改善箇所説明図

不具合の内容

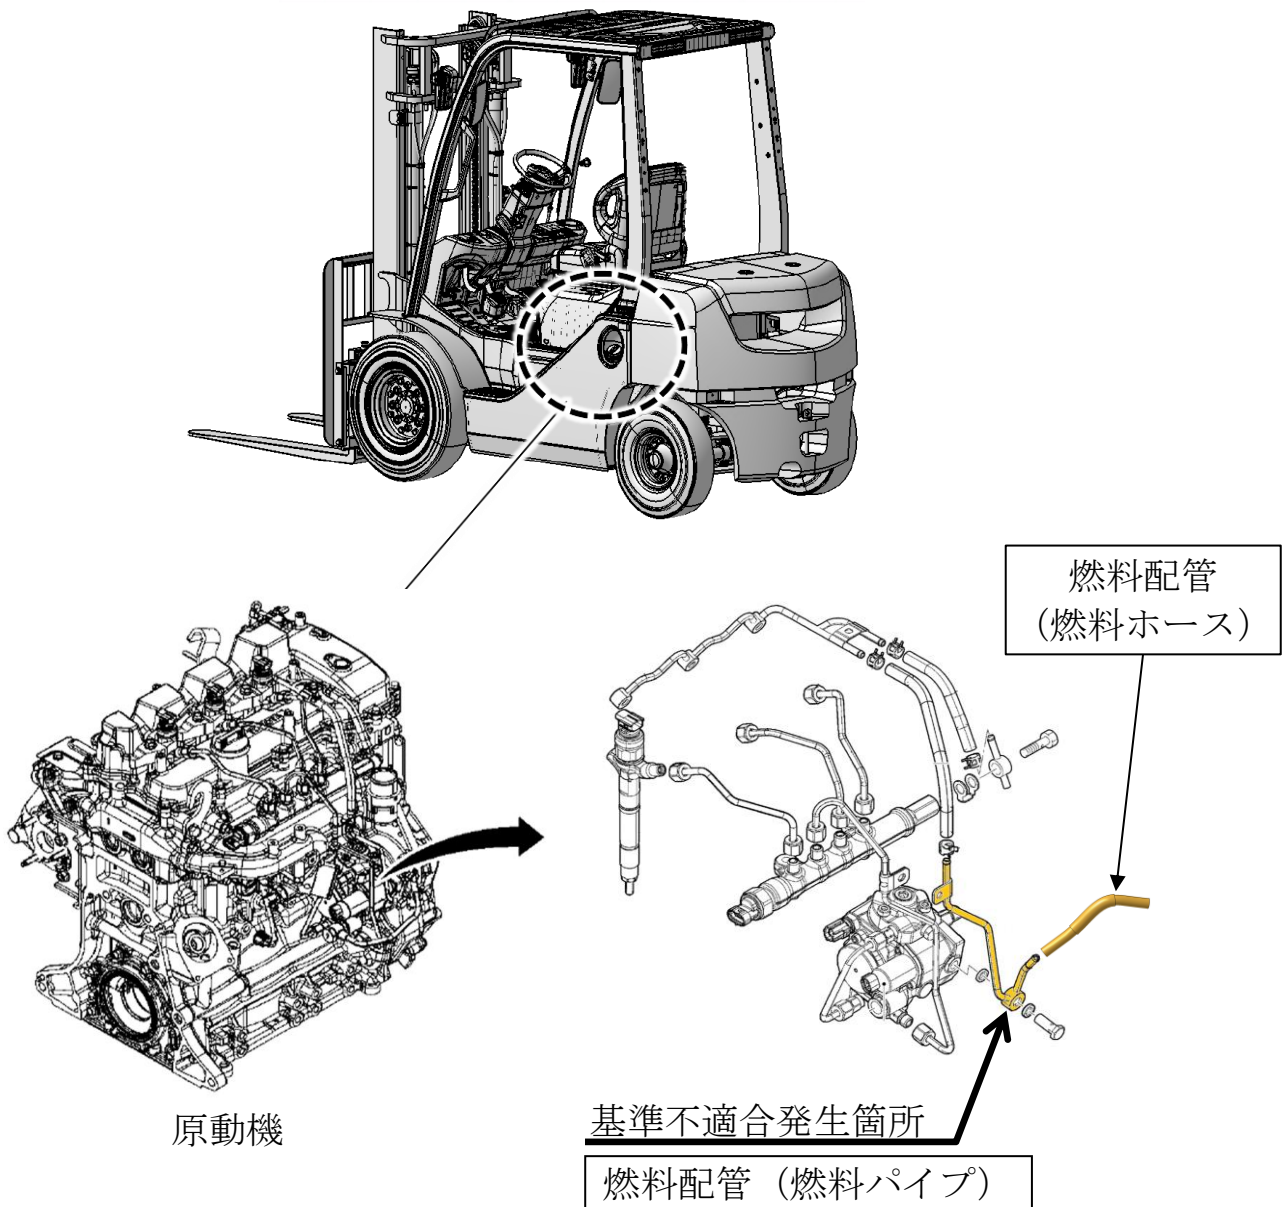
エンジン式フォークリフト及びショベルローダの燃料装置において、余剰燃料をタンクに戻す燃料配管の設計が不適切なため、強度が不足しているものがある。そのため、そのままの状態ではエンジン始動停止を繰り返すと、燃料パイプに亀裂が発生し、燃料漏れに至るおそれがある。

全車両、燃料配管（燃料パイプ、燃料ホース）を対策品に交換する。
